# Analyse du rapport de conclusions du réexamen périodique de l'installation nucléaire de base (INB) n° 105, exploitée par Orano CE et située sur le site de Tricastin

Rapport à l'attention de Monsieur le ministre de l'économie, des finances et de la souveraineté industrielle et numérique et de Monsieur le ministre auprès du ministre de l'économie, des finances et de la souveraineté industrielle et numérique, chargé de l'industrie et de l'énergie

Figure 3a : Aire 61

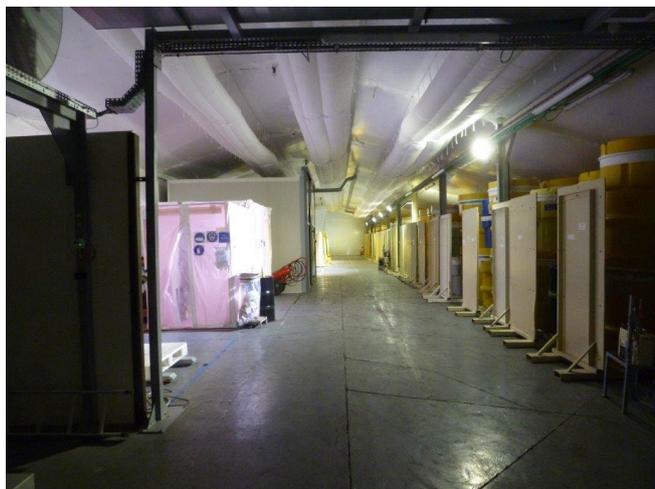
- l'aire 10A, qui servait à l'entreposage de conteneurs d'hexafluorure d'uranium et de déchets qui ont été évacués ;
- l'aire 61, qui est couverte et qui servait à l'entreposage des sous-produits de fabrication uranifères (cf. figure 3.a). Elle abrite toujours des fûts de substances uranifères ainsi que des fûts de résidus et de poussières de fluoration ;

Le terme source principal se trouve sur l'aire d'entreposage n°61 contenant des fûts d'imbrûlés uranifères de fluoration (IUF) non stabilisés, présentant un risque de dégagement de fluorure d'hydrogène gazeux (HF). Au 31 janvier 2025, environ 200 fûts de matières uranifères sont encore présents sur cette aire.

Un événement significatif relatif à la rupture de confinement de deux fûts entreposés dans l'aire n° 61 a eu lieu au cours de l'été 2018, entraînant un dégazage d'acide fluorhydrique et une contamination en radionucléides émetteurs alpha dans le hall, et un faible marquage dans le périmètre proche de l'installation. A la suite de cet événement des améliorations ont été effectuées par la mise en place en 2019 d'une enveloppe étanche à l'intérieur de la couverture de l'aire 61, d'un système de ventilation et d'une climatisation. L'état des sur-fûts et des fûts est contrôlé, et un reconditionnement est réalisé en cas de constat de dégradation.

De plus, une nouvelle cellule confinée a été mise en service en 2024 à l'intérieur de l'aire 61 afin de reconditionner les fûts présentant des signes de dégradation. La cellule initialement utilisée pour ces reconditionnements, située dans la structure 2000, n'est plus utilisée à cet effet, ce qui permet d'éviter les manutentions de fûts à l'extérieur de l'aire d'entreposage.

- l'aire 61 avec les travaux d'amélioration effectués en 2019 (cf paragraphe 3.2) et la mise en exploitation d'une nouvelle cellule confinée, qui a fait l'objet pour les fûts de matière enrichie de l'autorisation ASN en référence [19]. L'analyse de sûreté des opérations de reconditionnement et d'expédition des fûts de l'aire 61 a ainsi été instruite dans ce cadre. **Cependant l'avancement du désentreposage de cette aire n'est pas satisfaisant (cf paragraphe 3.5), et l'ASNR a mis en demeure Orano d'assurer le désentreposage de l'aire 61 au plus tard le 30 septembre 2026 [21].**

Concernant l'aire 61, les opérations de reconditionnement des colis dans la cellule confinée avant évacuation, sont longues pour les colis réactifs. Le mode opératoire a fait l'objet d'évolutions afin d'optimiser ces opérations. L'exploitant prévoit une fin d'évacuation en 2026 des fûts uranifères de l'aire 61 vers leur lieu d'entreposage (parc P35 de l'INB n° 179), avant traitement définitif [18].

**Cette situation n'étant pas satisfaisante, l'ASNR a mis en demeure Orano Chimie-Enrichissement d'effectuer le désentreposage de l'aire 61 avant le 30 septembre 2026 [21], en application du L. 171-7 du code de l'environnement concernant le non-respect de la prescription [INB 105 DEM-5] de la décision du 23 juillet 2020 [5].**
